改善箇所説明図

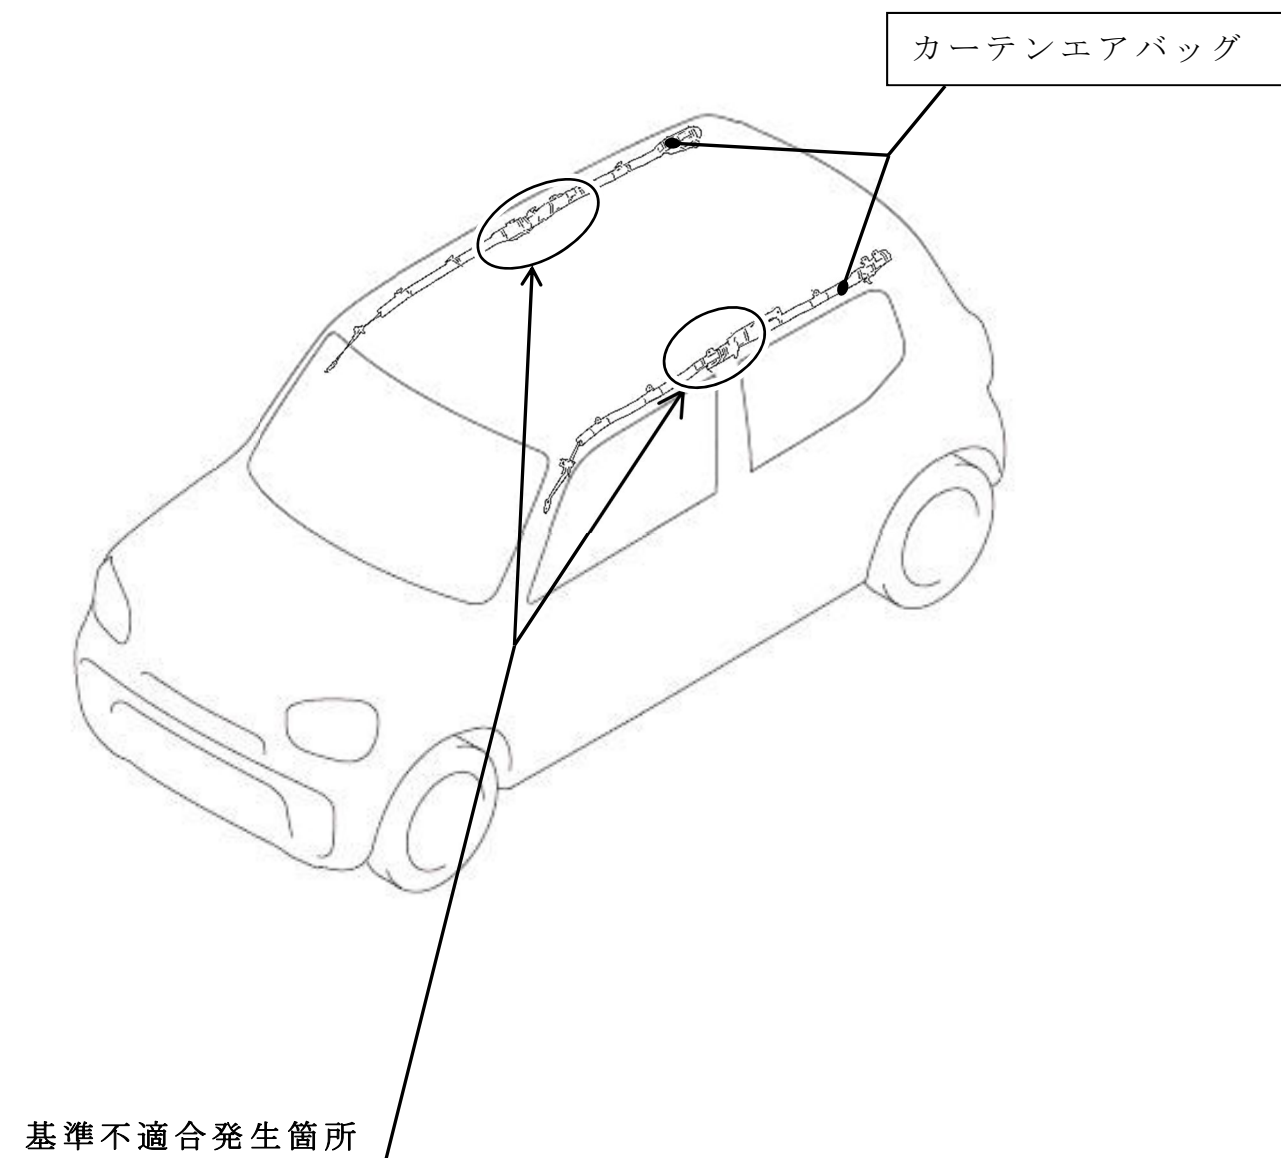
カーテンエアバッグにおいて、クッションの縫製が不適切であったため、カーテンエアバッグの展開が適切に行われないものがある。そのため、衝突時にカーテンエアバッグによる乗員頭部の衝撃吸収性能が不足するおそれがある。

全車両、カーテンエアバッグを良品に交換する。

識別： I Dプレートに白色の丸シールを貼付する。
